改善箇所説明図

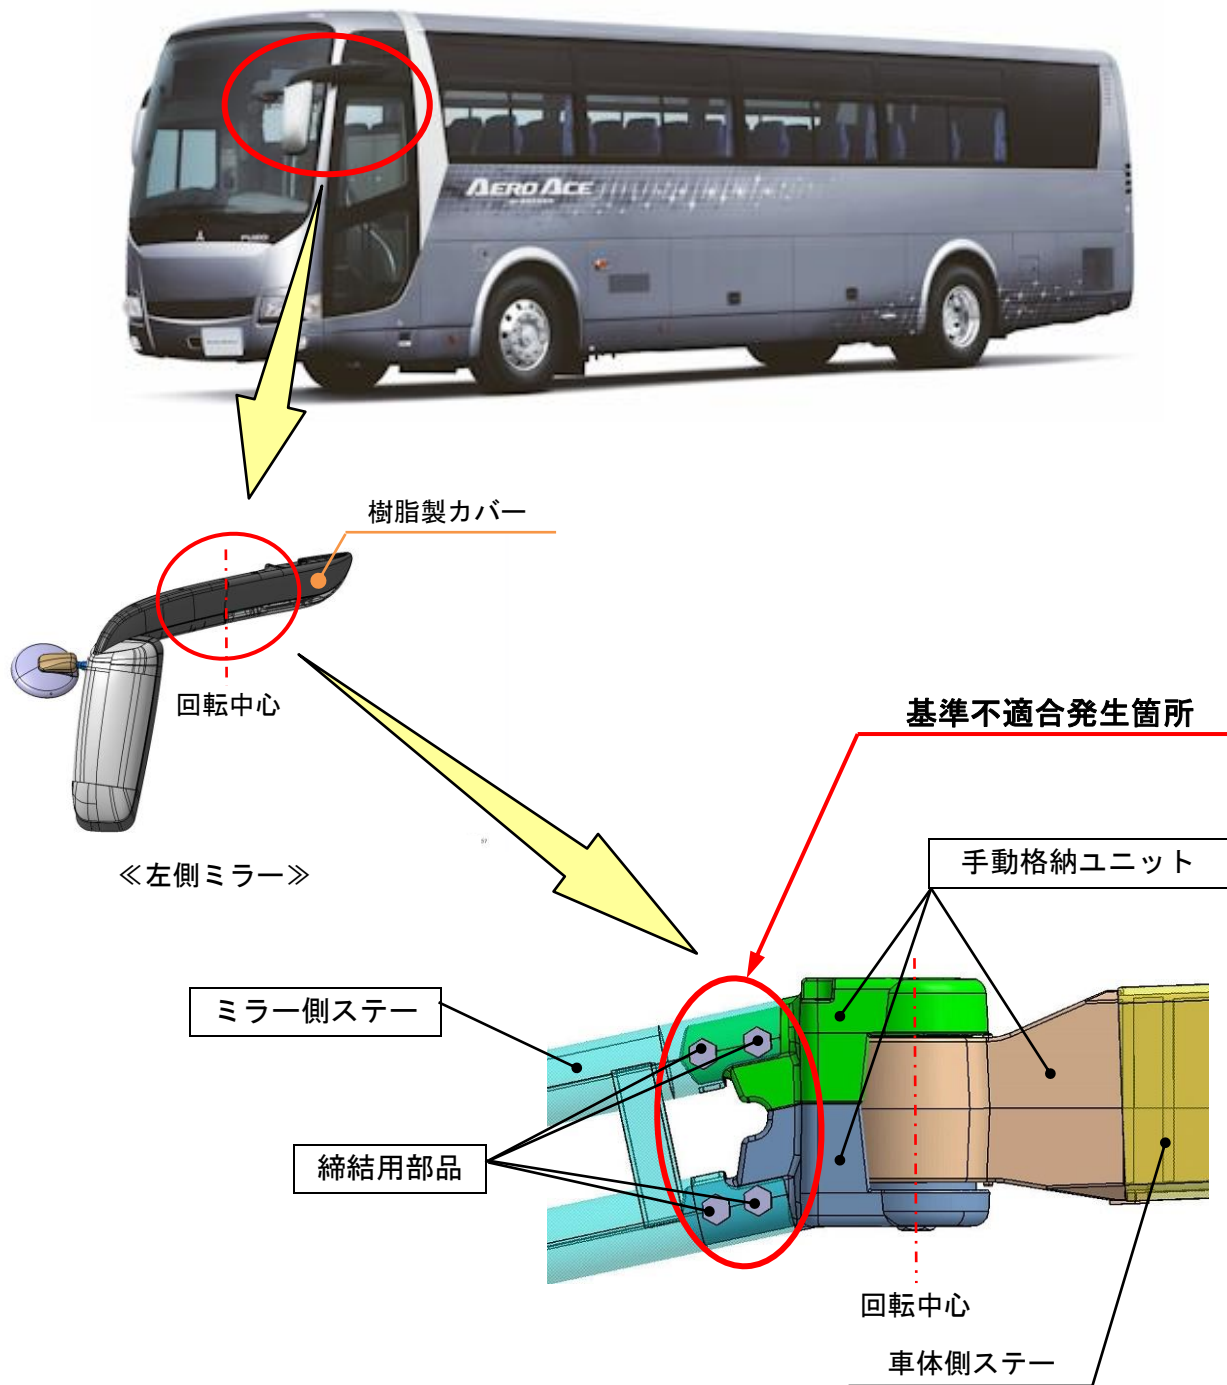
手動格納式左側ミラーにおいて、評価方法の検討が不十分のため、走行時の振動等により手動格納式ユニットのユニットフランジ部に亀裂が生じることがある。そのため、そのままの状態で使用を続けると亀裂が進展して、最悪の場合、ミラーが脱落するおそれがある。

全車両、手動格納ユニット、ミラー側ステー、およびこれらの締結用部品を対策品に交換する。

注：□ は、交換部品を示す。

識別：作業完了車には、左後方点検リッド裏に白色のペイントを塗布する。
